TRANS/WP.29/977  
9 février 2004

PROJET DE COMPLÉMENT 6 À LA SÉRIE 01 D'AMENDEMENTS

AU RÈGLEMENT No 52

(Véhicules de transport en commun de faible capacité des catégories M2 et M3)

«Figure 7  
Intrusion autorisée d'un élément de structure  
(voir par. 5.7.8.1.3.2)»

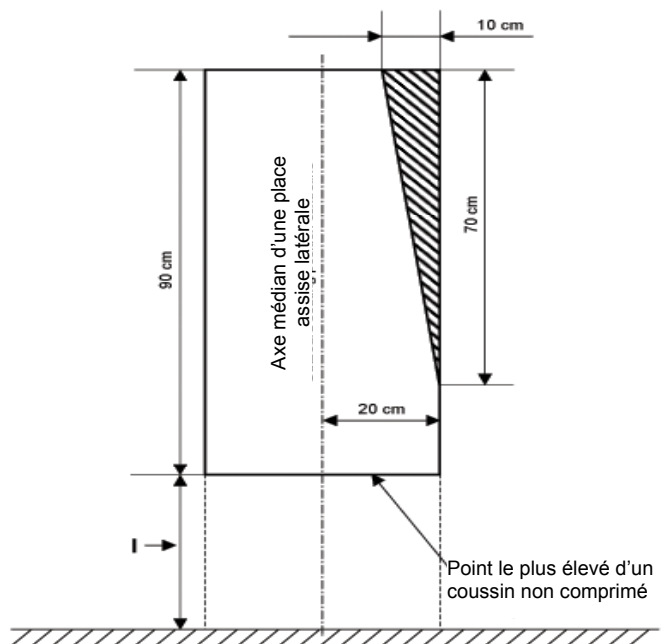
Paragraphe 5.7.8.1.3.2, modifier comme suit:

Annexe 3, figure 7, modifier comme suit:

«5.7.8.1.3.2 Intrusion d'un élément de structure sous réserve que celui-ci ne sorte pas d'une zone triangulaire dont le sommet est situé à 70 cm au-dessus du plancher et sa base, large de 10 cm, dans la partie haute de l'espace considéré, et adjacente à la paroi latérale du véhicule (voir fig. 7 de l'annexe 3).»

I (cm) min.
40-50
(35 cm au niveau des passages de roue et du compartiment moteur)
